ふそうエアロエースのその他の装置（天井エアコンユニット）のリコールについて

ふそうエアロエースのその他の装置（天井エアコンユニット）について、令和6年11月28日に下記のリコールを国土交通省に届け出ました。ご愛用車の措置について、販売会社から早急にご連絡・ご相談をさせていただきますので、よろしくお願い申し上げます。

リコール届出番号	5586	リコール開始日	令和6年11月29日
基準不適合状態にあると認める構造、装置又は性能の状況及びその原因	大・中型観光バスにおいて、天井エアコンユニットの樹脂製カバーを固定する金具類の防錆処置が不適切なため、当該金具類に錆が生じるものがある。そのため、そのままの状態で使用を続けると、当該金具類の接合力が錆の進行によって低下し、最悪の場合、強い横風等を受けるとカバーが持ち上がって固定部が破損し、天井エアコンユニットからカバーが脱落するおそれがある。		
改善措置の内容	全車両、各天井エアコンユニットカバーの取付け金具にリベットによる固定を追加すると共に、サイドカバー側フレームのカバー固定部にL字フレームを追加する。

改善箇所説明図

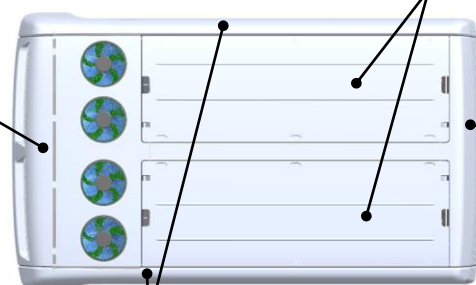
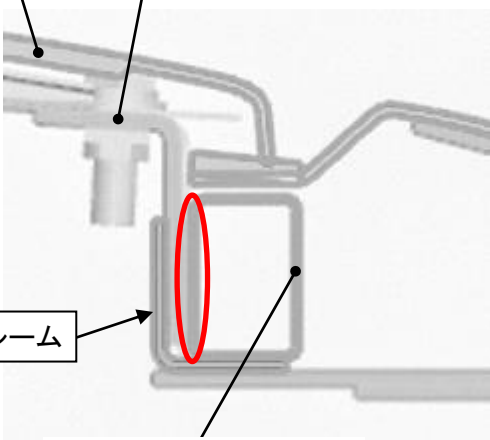
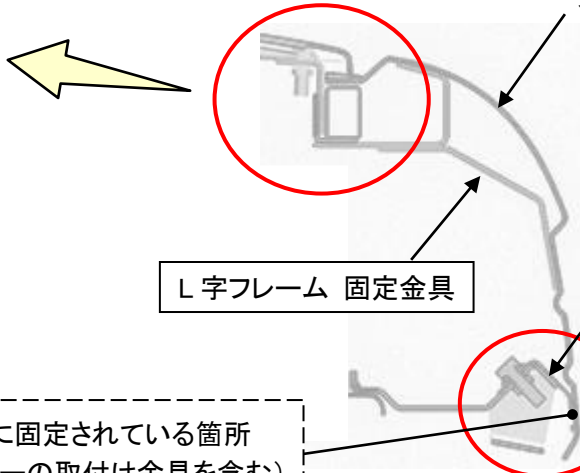
大・中型観光バスにおいて、天井エアユニットの樹脂製カバーを固定する金具類の防錆処置が不適切なため、当該金具類に錆が生じるものがある。そのため、そのままの状態で使用を続けると、当該金具類の接合力が錆の進行によって低下し、最悪の場合、強い横風等を受けるとカバーが持ち上がって固定部が破損し、天井エアユニットからカバーが脱落するおそれがある。

全車両、各天井エアユニットカバーの取付け金具をリベットによる固定を追加すると共に、サイドカバー側フレームのカバー固定部にL字フレームを追加する。

識別：作業完了車には、車両左後方点検リッド裏に青色のペイントを塗布する。
